Samrådsredogörelse

Detaljplan för kv Yrket 3 och 4 samt del av Skytteholm 2:1 (Parkhuset) m.fl.

inom stadsdelen Skytteholm, upprättad i augusti 2023

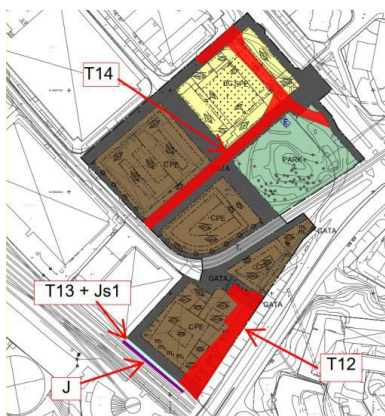
- Ytan T12 utgörs av tillfällig nyttjanderätt för arbetsväg i kombination med möjligt samnyttjande för ytans befintliga funktion. Rättigheten ska gälla 6 år från byggstart av den permanenta järnvägsanläggningen.

- Ytan T13 utgörs av tillfällig nyttjanderätt för arbetsområde för byggnation och tillfälliga stag under mark samt om möjligt i kombination med samnyttjande för ytans befintliga funktion. Rättigheten ska gälla 6 år från byggstart av den permanenta järnvägsanläggningen.

- Ytan T14 utgörs av tillfällig nyttjanderätt för arbetsvägar, om möjligt i kombination med samnyttjande för ytans befintliga funktioner. Rättigheten ska gälla 6 år från byggstart av den permanenta järnvägsanläggningen.
